**Rapport au Groupe permanent d'experts
pour les équipements sous pression nucléaires**

Rapport ASN référencé CODEP-DEP-2017-019368

Séance des 26 et 27 juin 2017

**Analyse des conséquences de l'anomalie des calottes
de la cuve du réacteur EPR de Flamanville
sur leur aptitude au service**

Figure 7 : Zones non contrôlées sur la calotte supérieure de la cuve du réacteur EPR de Flamanville pour ce qui concerne la recherche de défauts sous revêtement

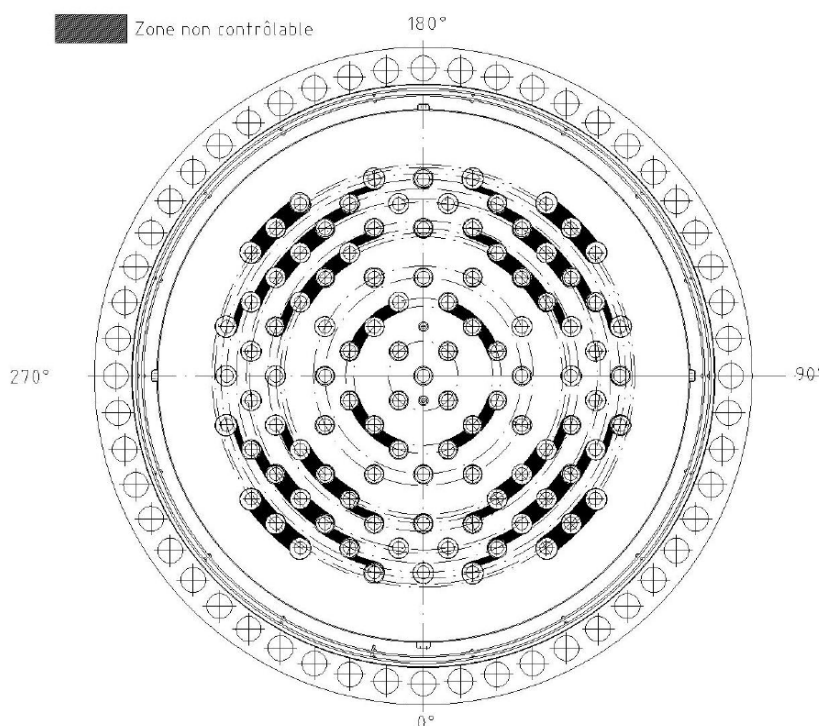
En ce qui concerne la calotte supérieure, toute la surface n'a pas pu être contrôlée. La zone contrôlée correspond à 92 % du revêtement de la calotte. Les 8 % restants correspondent aux zones non accessibles définies sur la Figure 7. Tout le centre de la calotte, sur un diamètre supérieur à 1,2 m, a ainsi été contrôlé, ce qui couvre la zone potentiellement ségréguée.

Figure 29 : Évolutions du décalage de T_{68J} en fonction de la position dans l'épaisseur des calottes sacrificielles

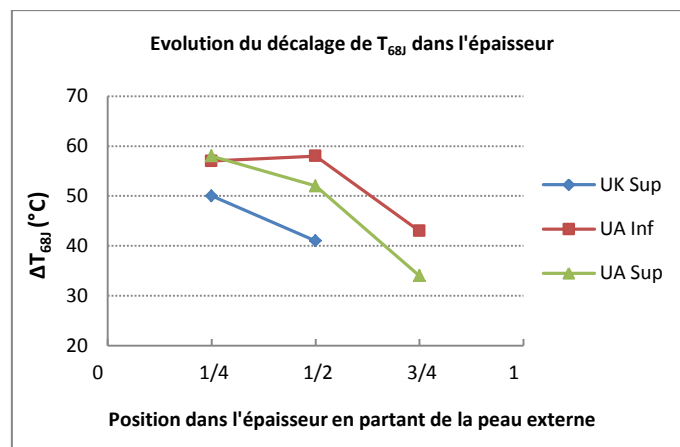
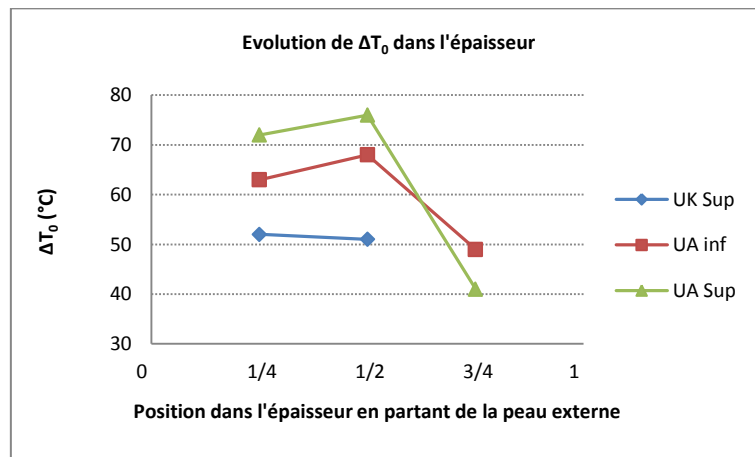
Le rapporteur note en particulier que, pour les calottes supérieure et inférieure UA, la température de transition T_{68J} et la température de référence T_0 évoluent notablement des trois quarts de l'épaisseur à la mi-épaisseur, mais n'évoluent pas significativement entre la mi-épaisseur et le quart de l'épaisseur malgré une teneur en carbone qui augmente au sein de ces calottes sacrificielles (Figure 28, Figure 35), et ce de manière analogue à la T_{NDT} (Figure 31). Pour la température de référence T_0 , l'évolution est au plus de 5 °C, équivalent à l'incertitude sur ce paramètre. Le constat est identique pour les ΔT_{68J} et ΔT_0 (Figure 29 et Figure 35).

Figure 31 : Évolution de la RT_{NDT} en zone ségrégée dans l'épaisseur des calottes sacrificielles

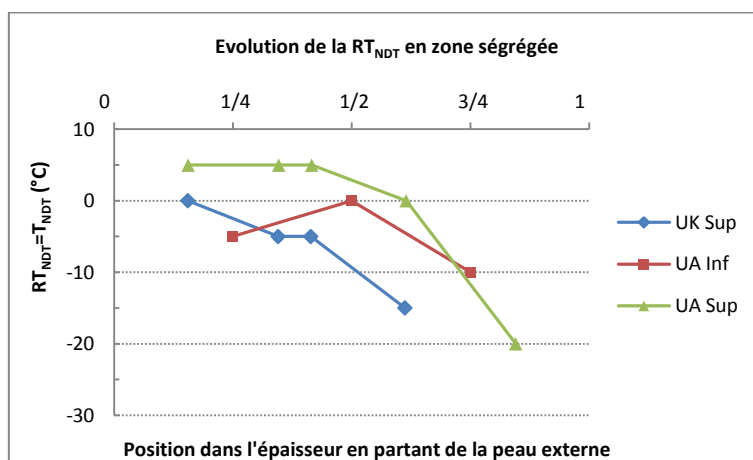
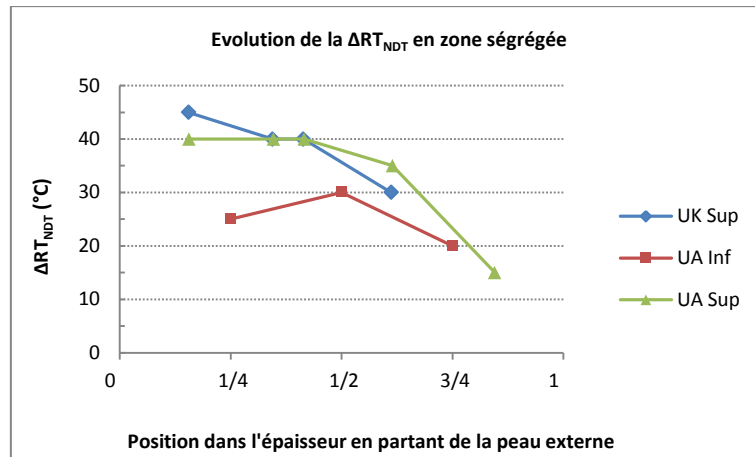
Le rapporteur retient qu'en zone de recette comme en zone ségrégée, la RT_{NDT} est égale à la T_{NDT} . La température de transition RT_{NDT} et le décalage de cette température induit par l'élévation de la teneur en carbone (ΔRT_{NDT}) au sein d'une même calotte ségrégée varie peu entre le quart-épaisseur et la mi-épaisseur (Figure 31 et Figure 32).

Enfin, le rapporteur souligne que l'indexation de la courbe du RCC-M sur la RT_{NDT} en zone ségréguée, égale à la T_{NDT} , permet de préserver le conservatisme associé à la courbe du RCC-M, le décalage de RT_{NDT} étant compris entre 20 °C et 45 °C (Figure 32).

Figure 41 : Évolution de la température de référence T_0 en fonction de la teneur en carbone issue de l'exploitation par le rapporteur des résultats de ténacité du programme d'essais

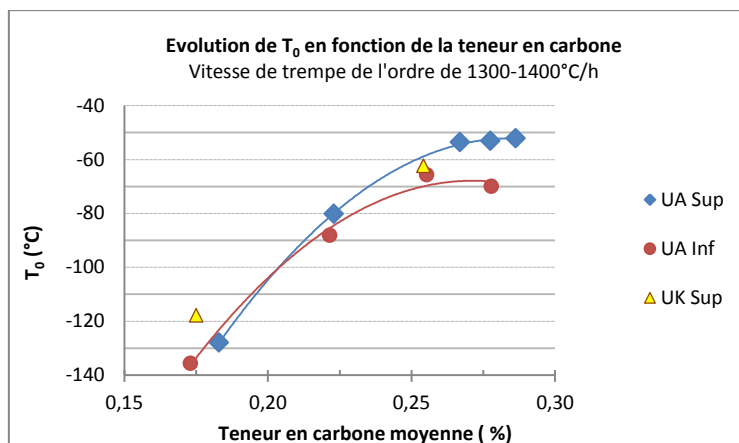
L'interprétation des résultats de ténacité menée par le rapporteur conduit au même constat. À vitesse de trempe identique, la température de référence T_0 augmente fortement pour des teneurs en carbone comprises entre 0,18 % et 0,25 %. La pente de la courbe s'infléchit ensuite pour les concentrations en carbone supérieures ou égales à 0,25 % et la valeur de T_0 plafonne, traduisant la meilleure trempabilité aux teneurs en carbone comprises entre 0,25 % et 0,28 % (Figure 41).

Le rapporteur considère que la courbe du RCC-M indexée sur la température optimale ou la RT_{NDT} en zone ségréguée permet de couvrir les données de ténacité d'une zone présentant des teneurs en carbone pouvant atteindre 0,32 % en peau compte tenu de l'effet de trempe plus favorable entre le quart de l'épaisseur et la peau externe (Figure 41).

Figure 42 : Comparaison des différentes températures d'indexation de la courbe du RCC-M examinée au regard de la teneur moyenne en carbone mesurée sur éprouvette³⁴, à vitesse de trempe comparable (~1300-1400 °C/h)

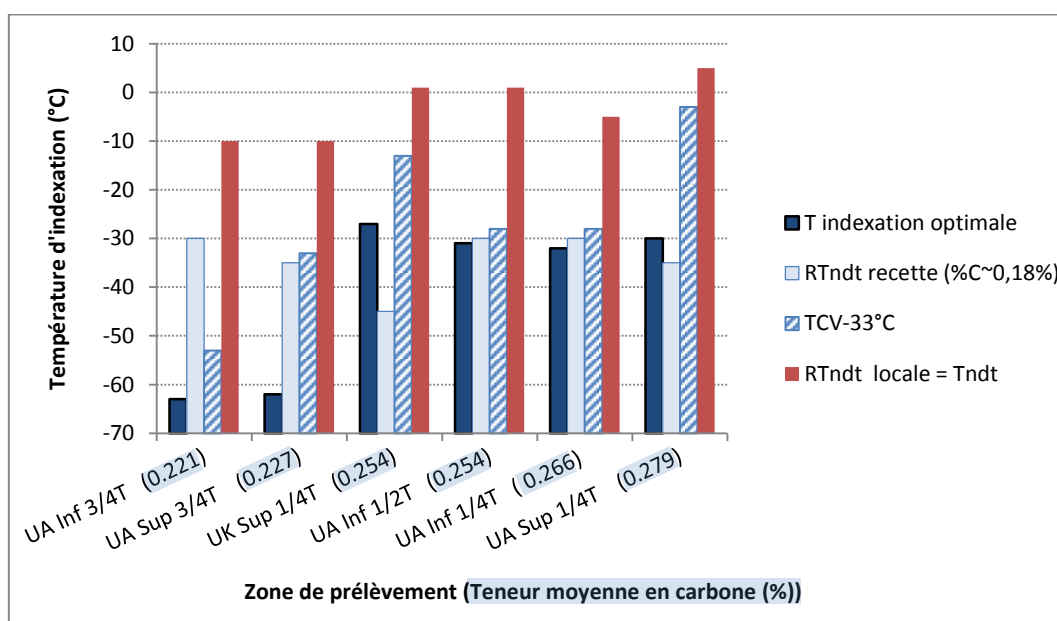
³⁴ La Figure 42 présente une comparaison graphique des valeurs des températures d'indexation obtenues localement à quart, mi et aux trois quarts de l'épaisseur (axe des ordonnées) en fonction des teneurs en carbone (axe des abscisses) et de la vitesse de trempe qui leur sont associées.

Le rapporteur constate que la température d'indexation optimale de la courbe du RCC-M est inférieure aux températures T_{CV-33} et T_{NDT} quelle que soit la profondeur de la calotte où ont été prélevées les éprouvettes, comme le montre la Figure 42. Ceci répond à la demande n° 11³⁵ de la lettre de l'ASN en référence [7].

Figure 44 : Débit principal et débit de contournement du cœur en fonctionnement normal

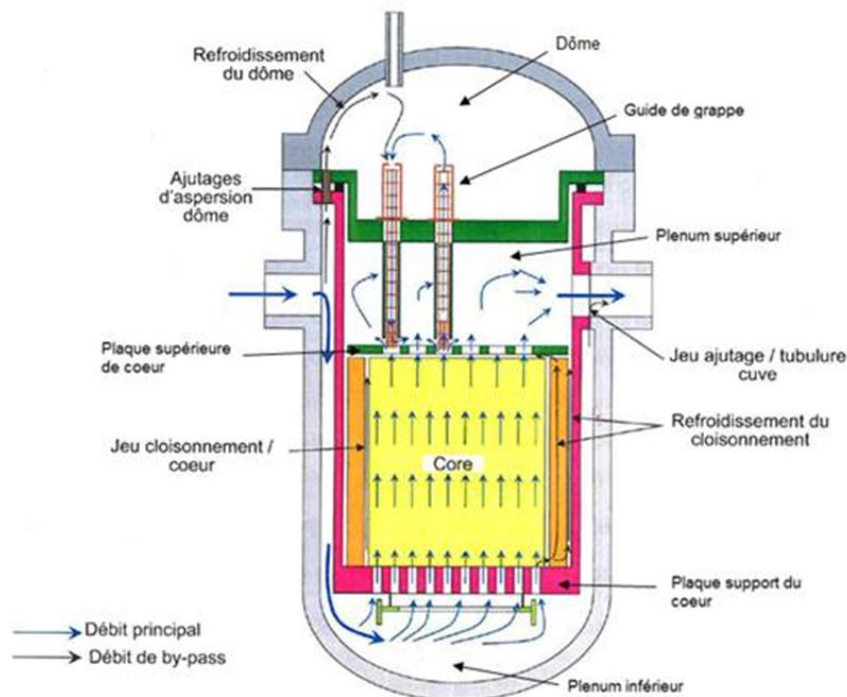
Concernant la calotte supérieure, la caractérisation de cette situation a été établie sur la base d'un calcul mené avec le logiciel système CATHARE qui utilise des modèles ponctuels dits « 0D » pour représenter les parties hautes de la cuve, notamment le dôme où se trouve la calotte supérieure. Au moment de la pénétration de l'eau froide de l'injection de sécurité via les ajutages d'aspersion et à la sortie des guides de grappe (cf. Figure 44) située en partie haute du dôme, des phénomènes complexes tridimensionnels peuvent apparaître (notamment des boucles de recirculation du fluide). Le rapporteur considère que la modélisation ponctuelle retenue par Areva NP ne permet pas de représenter ces phénomènes. Le caractère pénalisant de la température du fluide ainsi calculée au niveau de la calotte supérieure n'est donc pas acquis.

Figure 49 : Partie centrale du couvercle de la cuve du réacteur EPR de Flamanville vue du dessus
– zone à examiner et positions des défauts recherchés

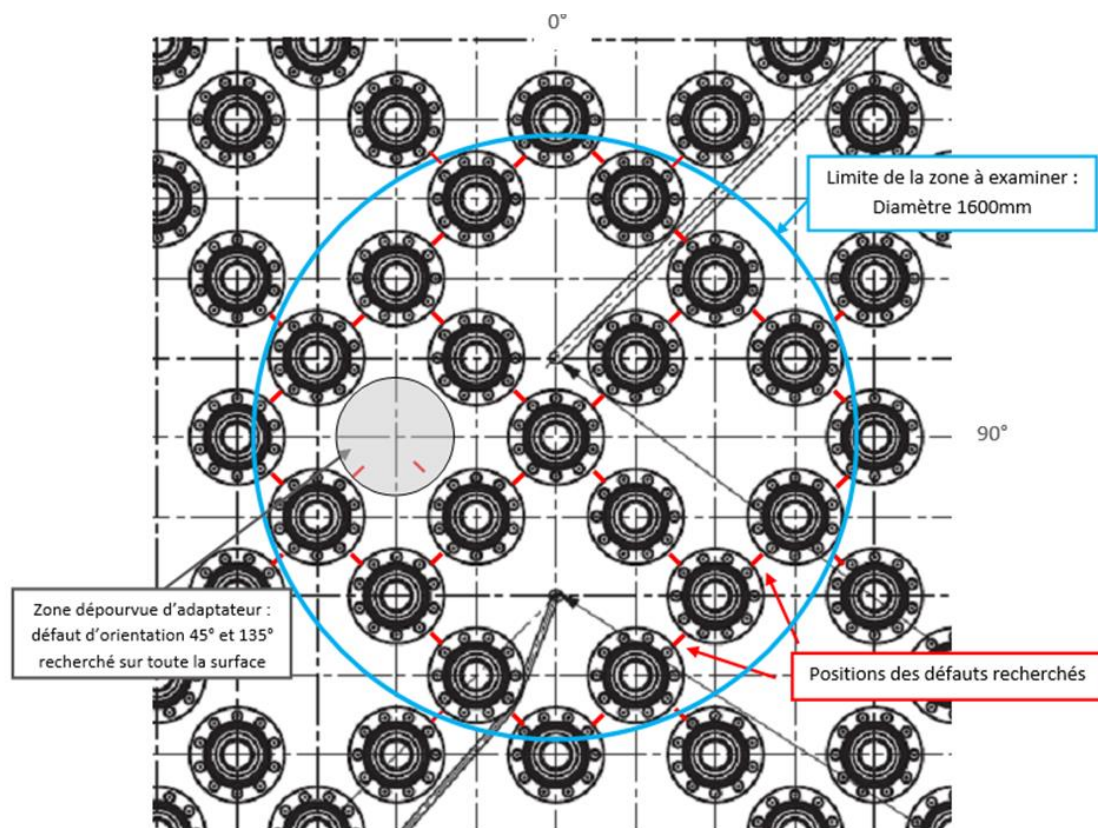
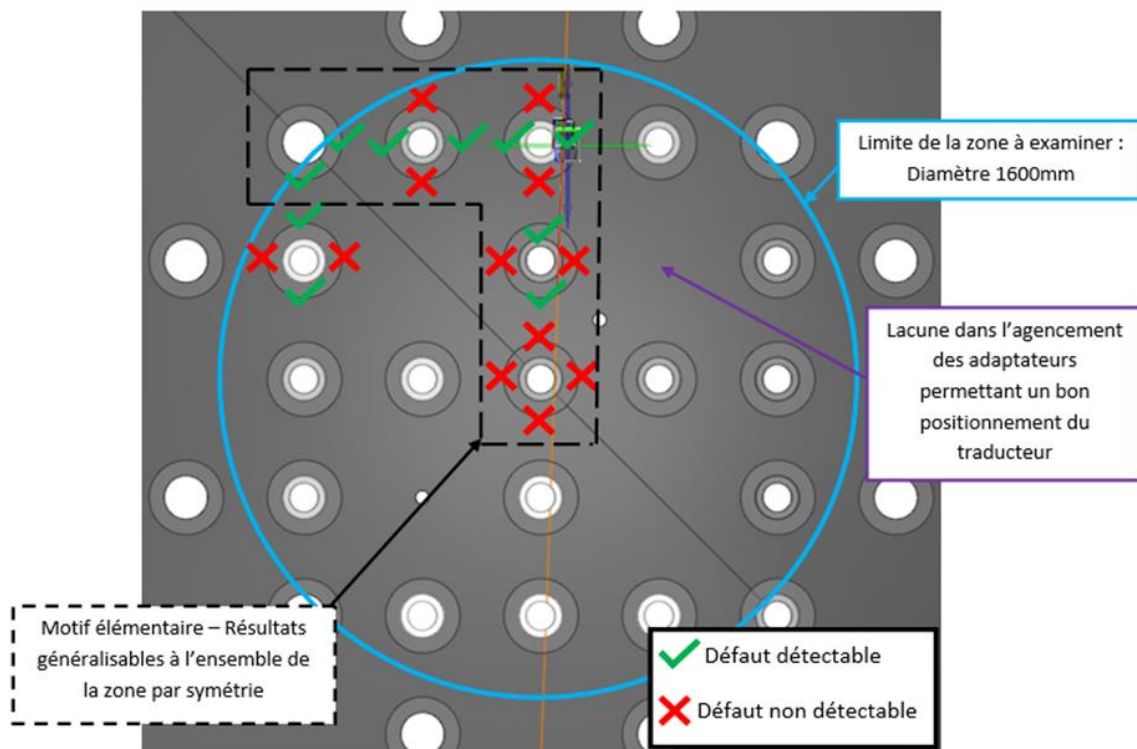
Le rapporteur note que les contrôles sur lesquels s'engage EDF couvrent une zone plus restreinte pour le couvercle que pour le fond de cuve en raison notamment de la zone de recherche limitée aux ligaments les plus courts entre adaptateurs (Figure 49) et d'une impossibilité de détecter tous les défauts à proximité des adaptateurs (couverture de 50 % en coin de tubulure, 80 % en partie courante, voir Figure 50). Le rapporteur note également que, comme pour le fond, seuls les défauts désorientés de moins de 3° par rapport à la direction de recherche seraient détectables. Ces restrictions impliquent que la proportion des défauts perpendiculaires à la peau détectables dans les vingt premiers millimètres externes est très réduite.

Figure A6. : Profil de débit RCN retenu dans le dossier choc chaud

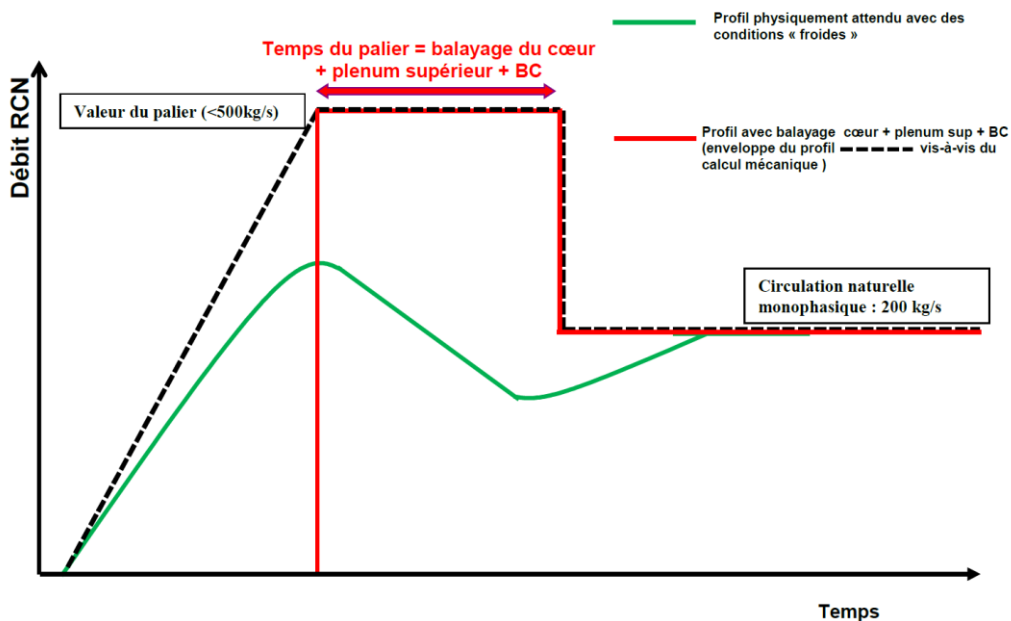
Interrogé sur la justification du profil de débit de reprise de la circulation naturelle retenu (voir la Figure A6), Areva NP a apporté des éléments qui sont détaillés dans la note [59]. Il a tout d'abord rappelé les principaux phénomènes physiques gouvernant la reprise de la circulation naturelle (Figure A8). Puis il s'est basé sur les résultats d'essais PKL III pour définir une démarche permettant de vérifier le caractère conservatif du débit de reprise de la circulation naturelle considéré pour l'analyse du choc chaud, notamment la valeur du pic de débit et sa durée. À partir de ces observations, Areva NP a modifié le profil de débit et retient le profil suivant (Figure A9) :
